Instytut Centrum Zdrowia Matki Polki

BUDYNEK "A"

PIĘTRO VII

OBJEKT:	Budynek A Instytutu Centrum Zdrowia Matki Polki ul. Rzgowska 281/289, 93-338 Łódź				
Temat:	Ekspertyza zamienna do dokumentu pn. "Ekspertyza techniczna z zakresu stanu ochrony przeciwpożarowej dla budynku A" Instytutu Centrum Zdrowia Matki Polki w Łodzi" z grudnia 2015r.				
Nazwa:	Rzut 7 piętra			SKALA:	RYŚ. NR:
				1:250	10
Opracował:	mgr inż. Paweł Cieszkowski zawołany na ds. zabezpieczeń przeciwpożarowych w upr. 367/88	DATA:	02.2021r.		
Opracował:	mgr inż. Roman Cichosz zawołany na ds. budowlany w upr. 101/88BR	DATA:	02.2021r.

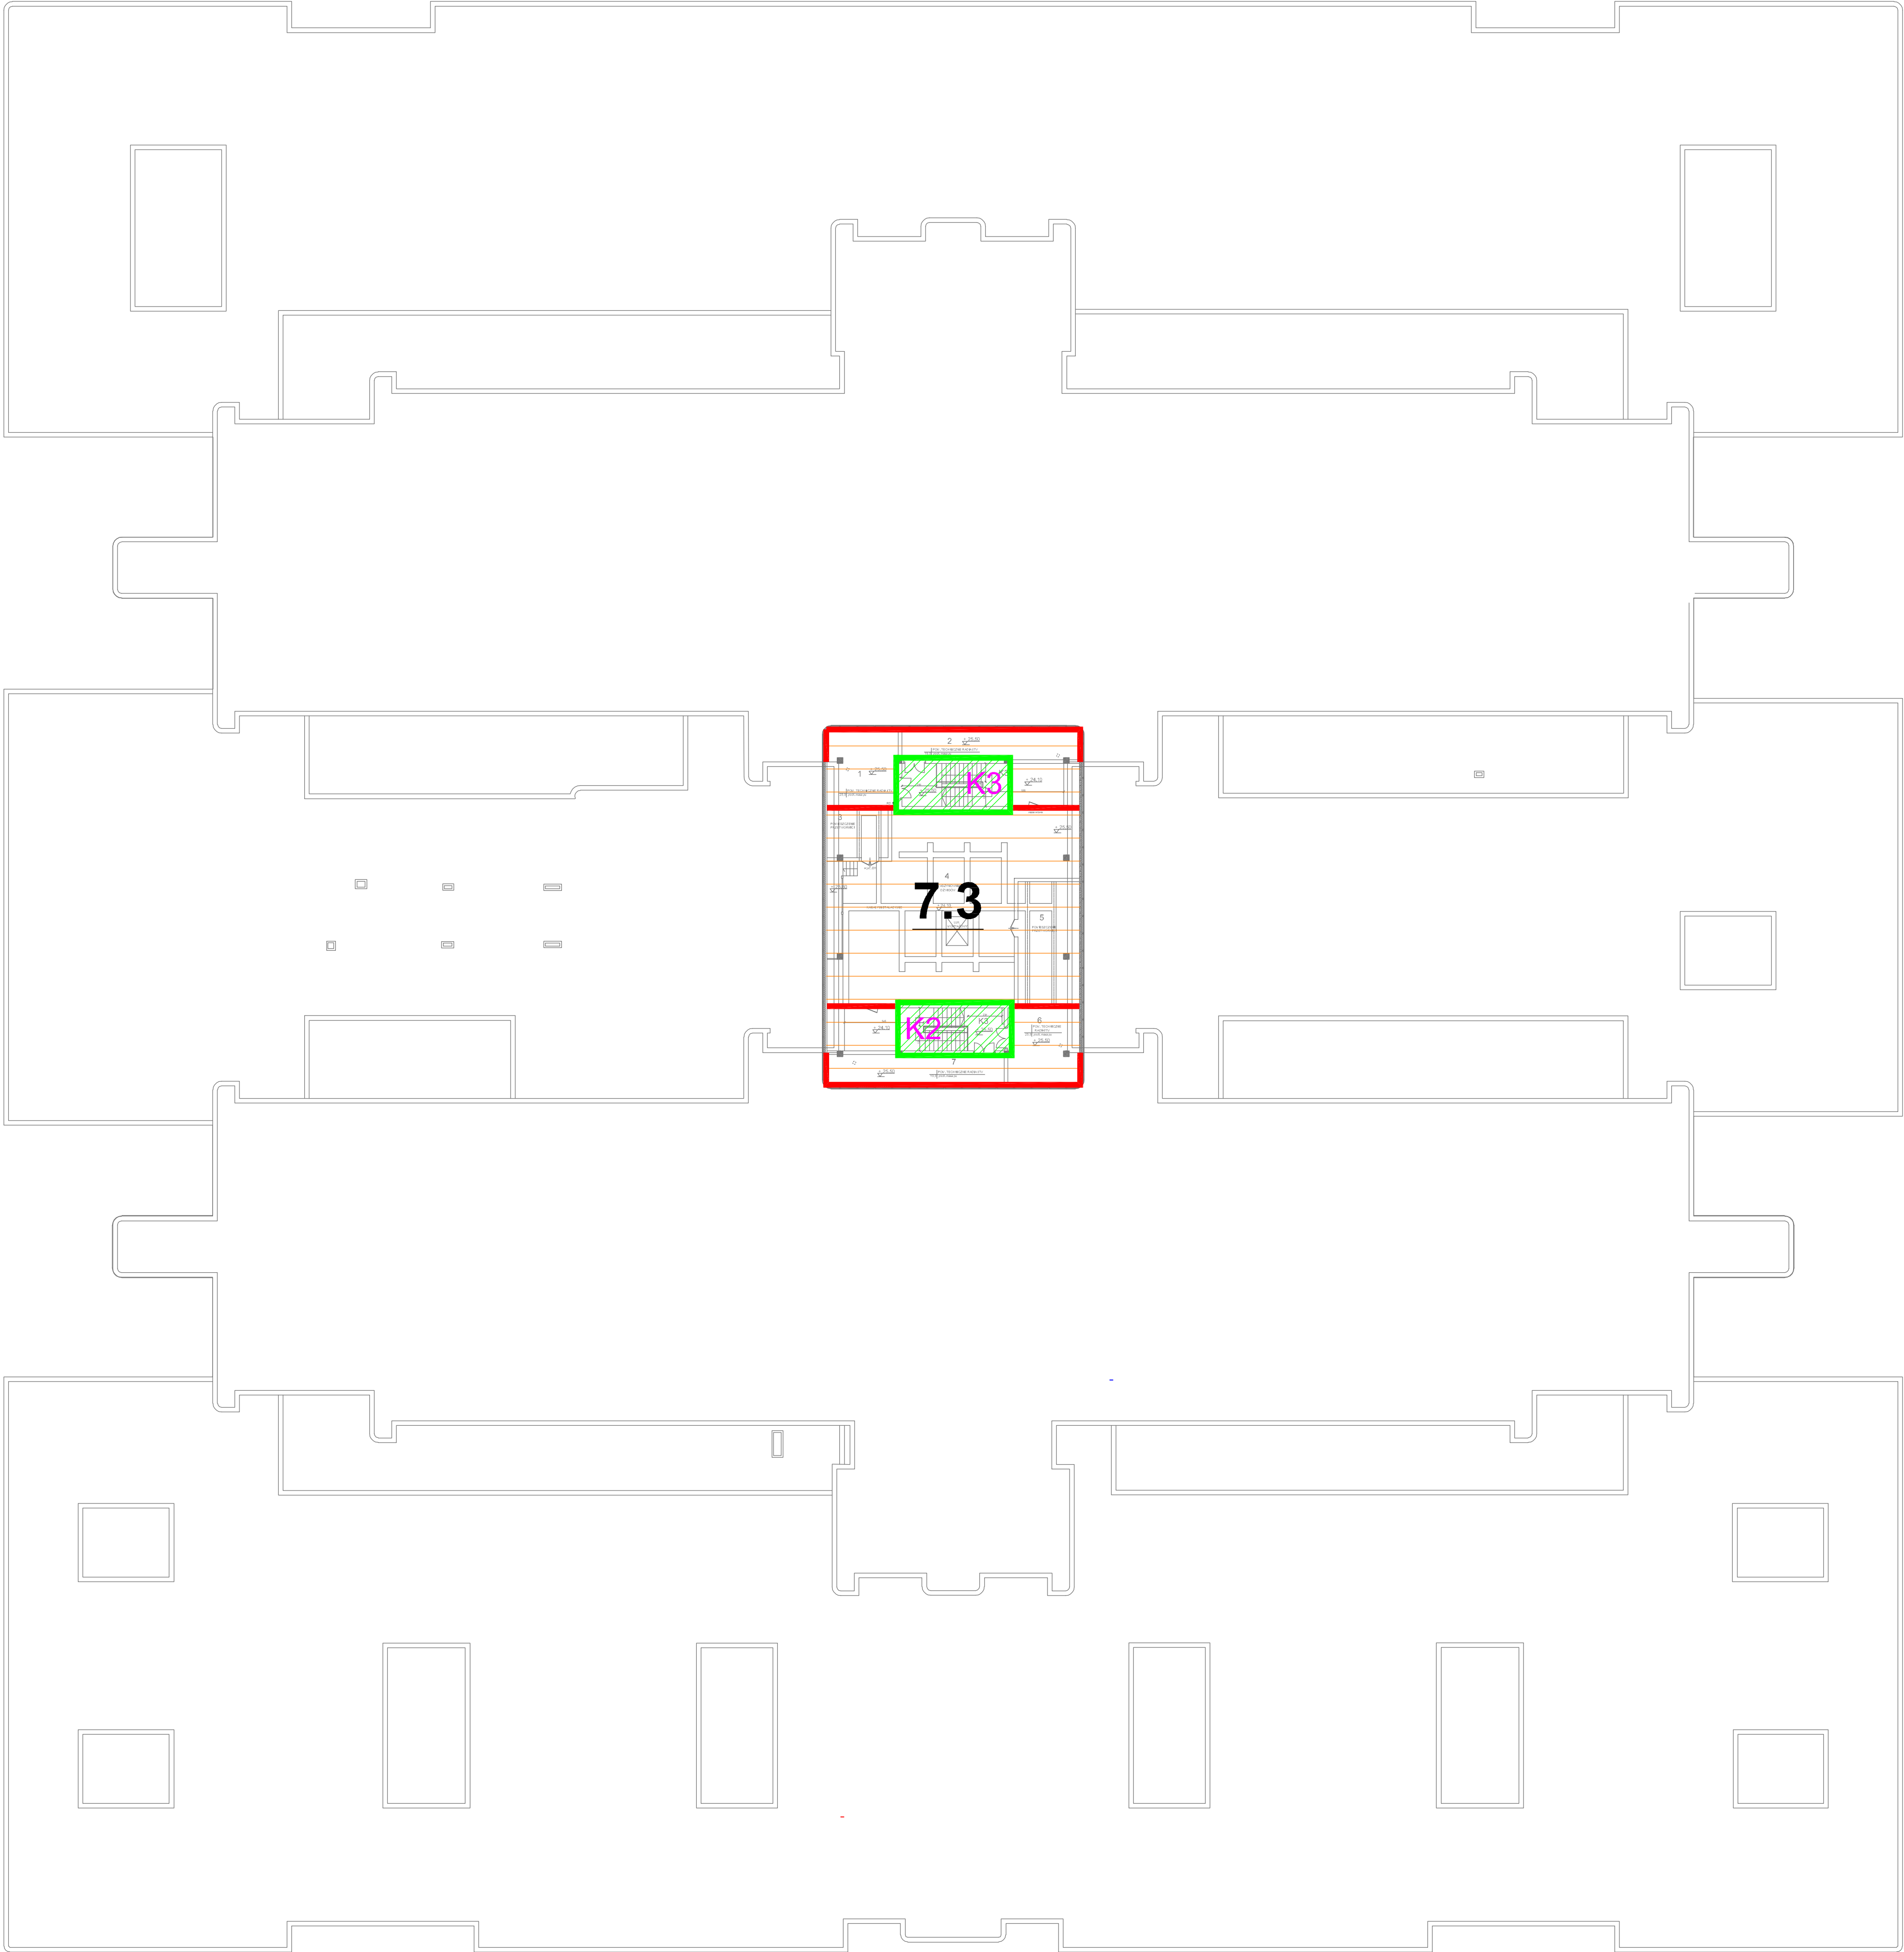
- W całym budynku:
- Usunąć palne okładziny ścian, np. drewniane boazerie lub pomalować farbami ogniochronnymi.
 - Wykonane z materiałów palnych drzwi szachtów instalacyjnych, zastąpić drzwiami EI 30 według części opisowej.

- W elewacjach liczne drewniane elementy dekoracyjne - usunąć.
 - Stolarkę okienną montować w sposób zabezpieczający przed oddziaływaniem ognia na stalowe kotwy mocujące ściany osłonowe. Używać, np. płyty montażowej ogniodopowej.

- Znajdujące się w korytarzach (poza holami i miejscami opisanymi w ekspertyzie) lokale handlowe/usługowe oddzielić od korytarzy ściankami EI 30. Nie dotyczy pomieszczeń recepcji.

- Punkty pielęgniarские oraz istniejące sale chorych z przeszkleniami zwolnić z obowiązku wydzielenia drzwiami EI 30
 - Ostateczny przebieg podziału na strefy pożarowe może w szczegółach różnić się od pokazanego w ekspertyzie, jeśli będą za tym przemawiać ważne względy techniczne.
